HENVENDELSER MODTAGET I HØRINGSPERIODEN

FORSLAG TIL TILLÆG 1 TIL LOKALPLAN 489 NUUKS PLADS

Offentlig høringsperiode fra den 7. december 2020 til den 8. februar 2021.

Illustration: sort ramme markerer ønsket mulighedsfelt

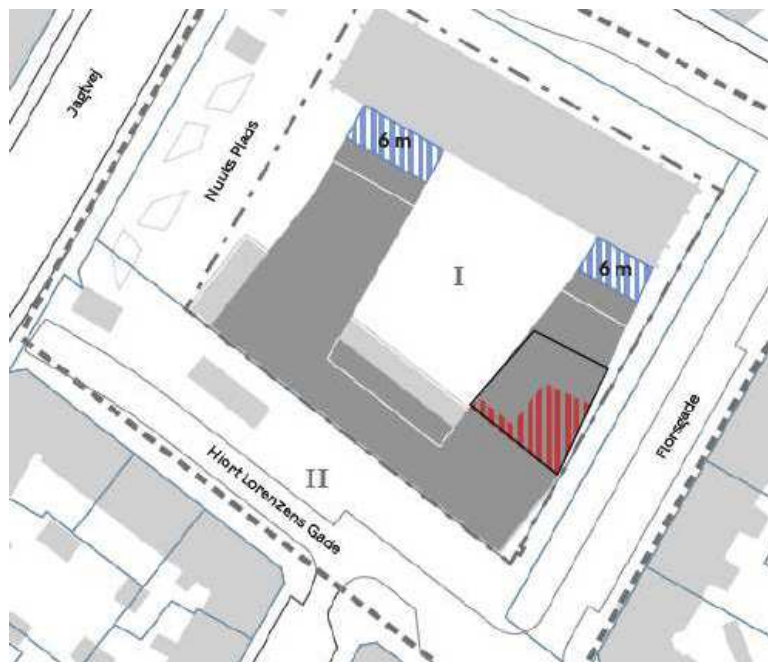
I §6 stk. 2 c) henvises der til at "Porte og passager skal placeres som vist på tegning 5c."

Bygherre ønsker en revidering af tegning 5c. Nuværende felt tager ikke tilstrækkeligt hensyn til fleksibilitet for byggeteknik og konstruktioner i den videre projektering og bygherre ønsker, at der i stedet angives et mulighedsfelt med et minimumsmål for passagen. For porten ved Florsgade ønskes der angivet et mål for min. bredde: 1,4 m.

Illustration: Orange markering viser felt der er 1,6 meter højt og trukket 3 meter tilbage fra facader.

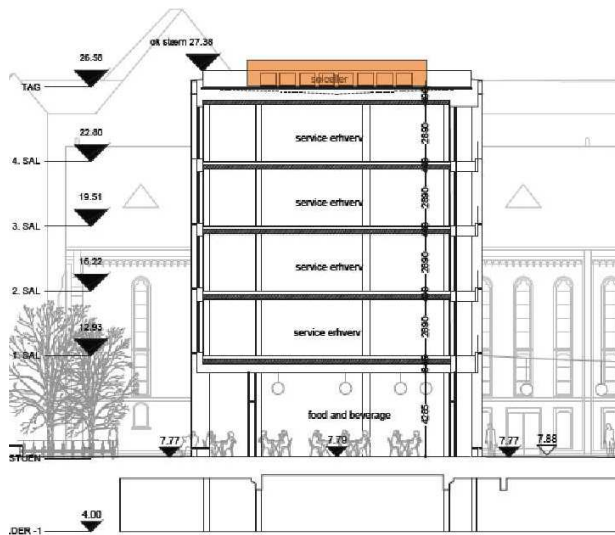
Bygherre ønsker at der i lokalplanen gives mulighed for, at der kan placeres tekniske installationer med en maksimal højde på 1,6 meter inkl. afskærmning, på et område placeret 3 meter inde på taget målt fra facader.

Illustration: Hvidt felt angiver placering af køleanlægget i plan, med min. 3 meters afstand til alle facader.

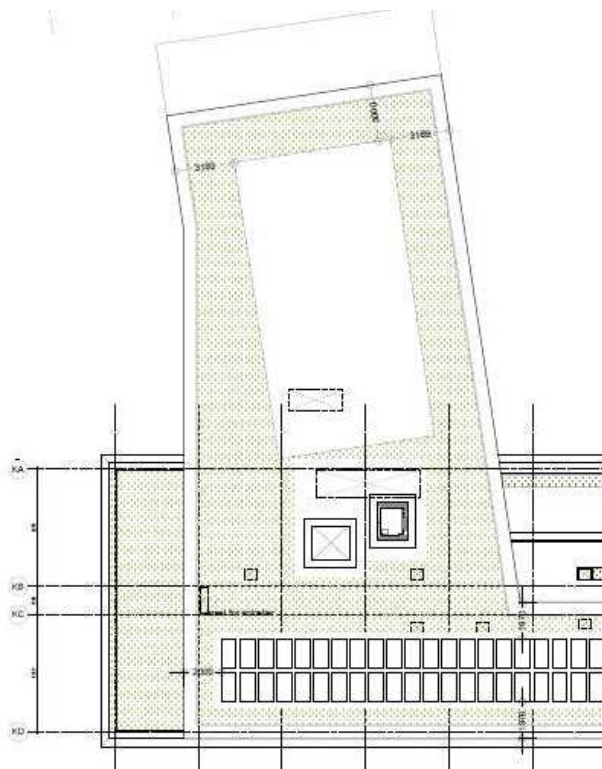
Tekniske anlæg dimensioneres, placeres og afskærmes, således at krav i Vejledning fra Miljøstyrelsen, "Ekstern støj fra virksomheder" nr. 5/1984 er opfyldt, såvel på omkringliggende eksisterende boligfacader, nye boligfacader som på udendørs opholdsarealer.

Illustration: gul facade = facade f, og lys grøn facade = facade h. Orange pil markerer område for port/døre til cykelrum. Blå pil markerer område for mulig port/dør til bagvedliggende cykeltrampe/rampe.

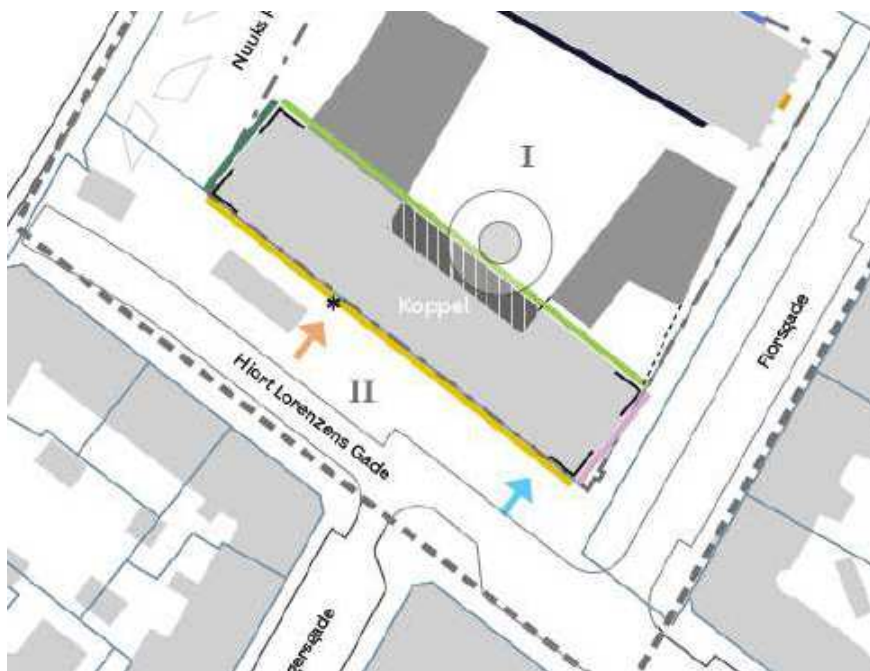
Sætningen fjernes, idet der på dette sted ikke er placeret en rampe, men et bagvedliggende cykelrum i stueplan. Punktet skal således give mulighed for port/døre til dette cykelrum.

Sætningen udvides: Der kan derudover i stueetagen langs facade f og h indsættes portlåger til varelevering, affald og bagvedliggende cykeltrampe/rampe.

Illustration: Omfang af tagterrasse, før og nu (tagterrasserne er hvide). Derved behovet for at definere plantekassernes størrelse procentuelt.

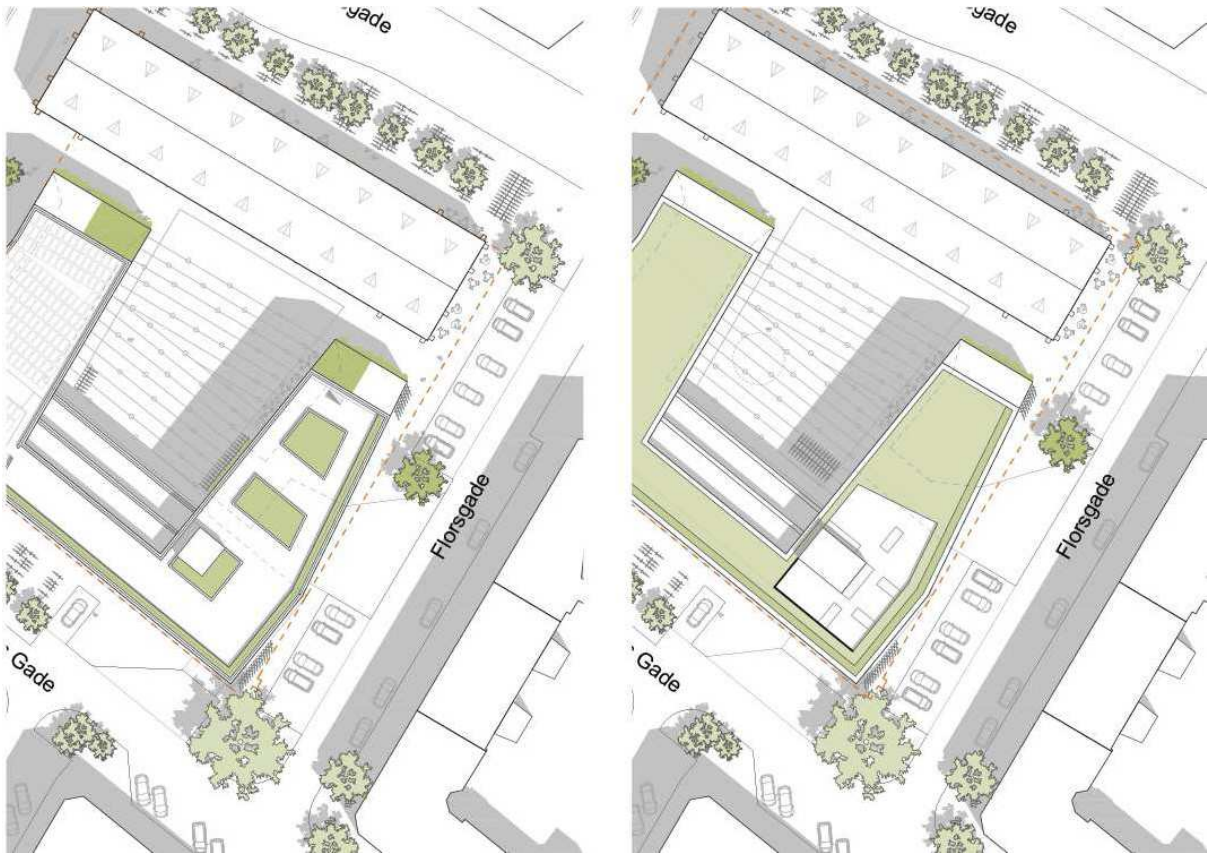
Tagterrassens faktiske størrelse er reduceret til et samlet areal på maks. 200 m² jf. vedlagte revidering af illustrationsplan (felt for udstrækning af tagterrasse fremgår desuden af tegning 6b). Bygherre ønsker, at arealet trækkes 3 m tilbage fra facadelinien af hensyn til naboer og støj. I forlængelse heraf ønsker bygherre, at formuleringen § 7, stk. 4 e) revideres, således at der gives mulighed for at undlade støjværn såfremt dB målingerne tillader det.

Illustration: mod byrummet er stueetagen dobbelthøj. Facadens åbenhed for stueetagen, strækker sig således over stue og mezzanin-etage.

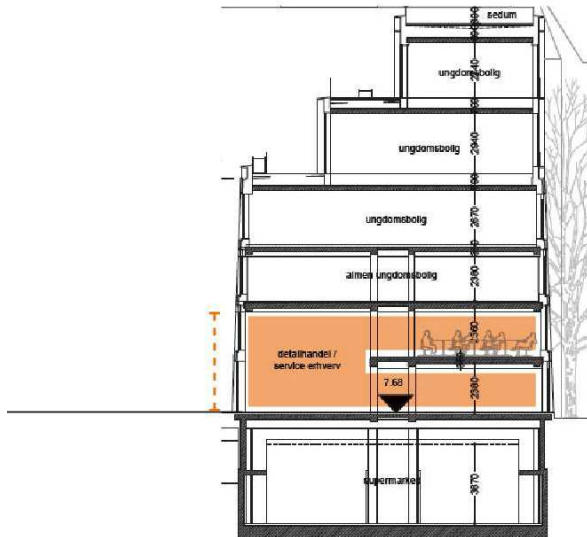
Bygherre ønsker at der i lokalplanen gives mulighed for en større åbenhed i stueetagens facade mod det nye byrum, og samtidig understøtte lokalplanens anvisning om transparente og inviterende stueetager. Samtidig vil det afspejle at rummet bagved facaden er dobbelthøjt jf. illustration nedenunder.

Bygherre ønsker at der gives mulighed for åbninger i modulets fulde bredde i stueetage og på 1.sal, på i alt 13,5 m, hver etage for sig.

Illustration: t.h.: Sideindgang til supermarkedet, 2 moduler = 4,5m. t.v.: Placering af sideindgang.

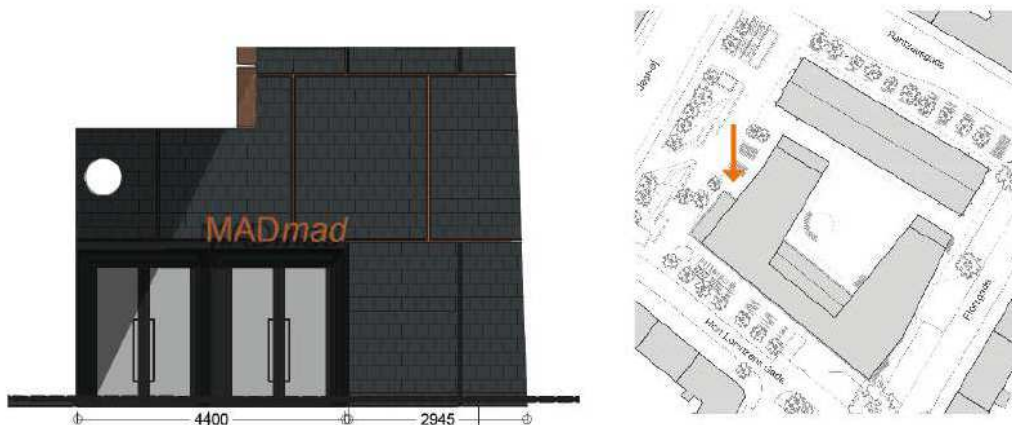
Koppels facade er opbygget af et modulmål på 2x2,25m.

Bygherre ønsker, at min. bredde (4 m) ændres for sideindgang til supermarked så det går op med modulmålet på 2x2,25m = maks. 4,5 meter, eller blot defineret ved 2 moduler.

Illustration: Røde linjer = løbende meter facadelængde i regnestykke, dvs. eksklusive portåbninger og begrønnede gavle. Blå linjer = løbende glasmeter.

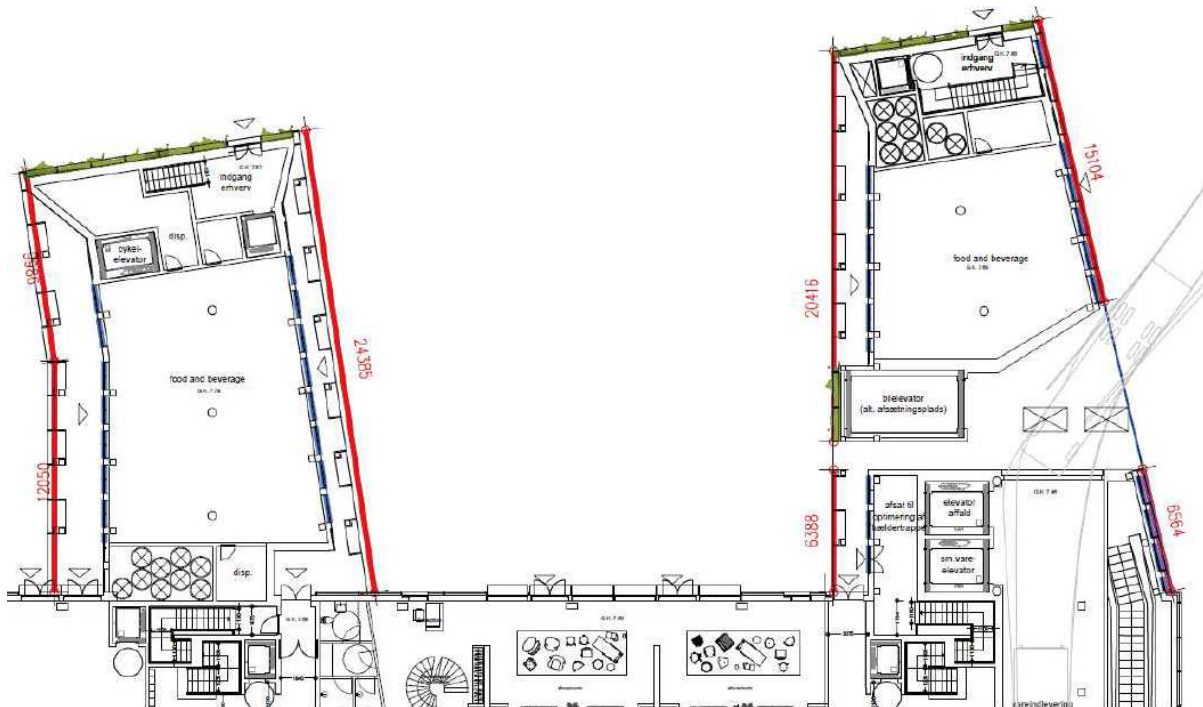
Da procentsatsen blev sat i lokalplanen, var vi ikke opmærksom på at udregningen udregnes pr. løbende meter for hele facadestykket. Det betyder ved opmåling at den reelle grad af transparens pr. løbende meter er 50%. Dette var en ren beregningsfejl, og repræsenterer ikke en ændring af projektets transparens i stueetagen.

Bygherre ønsker at procentsatsen ændres til 50%.

Illustration: Markeret med gult, facadestrækning mod Metropladsen der rykkes 38 cm mod vest.

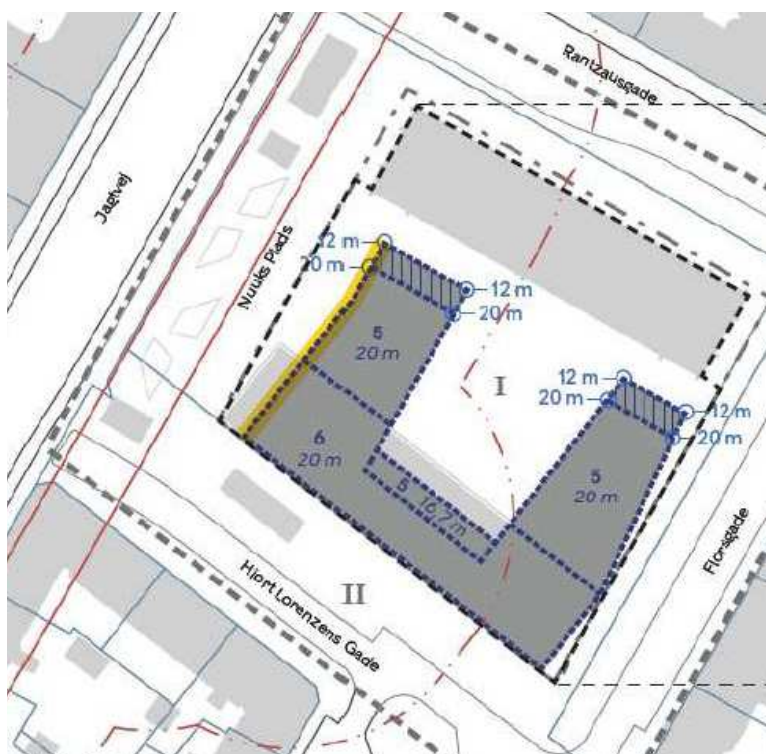
I den videre projektering og detaljering af projektet, er det erfaret, at bærelinjen i det eksisterende Koppels Magasin ligger længere fremme mod Metropladsen end først antaget. Det er derfor nødvendigt at rykke facadelinjen mod vest med 38 cm for at sikre tilstrækkelig plads til isolering i facaden.

Til orientering, gøres husdybden i Metrofløjen ikke dybere, men parallelforskydes.

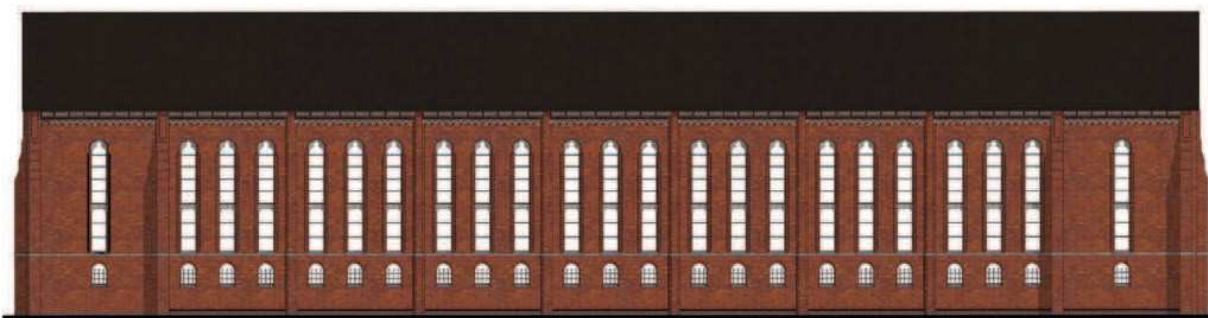
Det tunge murværk i stueetagen er faktisk ikke bygningens kvalitet og karaktertræk. Det er til gengæld de tunge gavle, der sammen med det lukkede fag for enden af bygningens to langfacader og bærer eller er holdt sammen af det ubrudte, lange skifertag. Tilsammen en rigtig flot og statelig hovedform! Samtidig er de høje slanke vinduer, der går gennem alle de gamle arkivetager, det allervigtigste i bygningens arkitektur og netop det, der giver husets indre kvalitet. Indtil nu har der været rullet glas i ruderne, så det ikke har været muligt at kigge ind. Under ombygningen bliver glasset udskiftet til klart glas, så man i fremtiden vil kunne kigge ind på husets etager. Det bliver en ny oplevelse!

Martin Nyrop mente selv, at bygningen var blevet en "mager" sag. Han havde drømt om en mere dekoreret bygning – lidt som Københavns Rådhus, som han også tegnede – men økonomien dikterede en afmålt bygning, hvis store kvalitet i stedet blev repetitionen i facaden: pille-vindue-pille-vindue-pille-vindue ...!

De nye dørhuller i stueetagen mener vi derfor skal udformes, så de bidrager til at bygningen som helhed opnår en ny, balanceret helhed mod fokus på at signalere "velkommen indenfor".
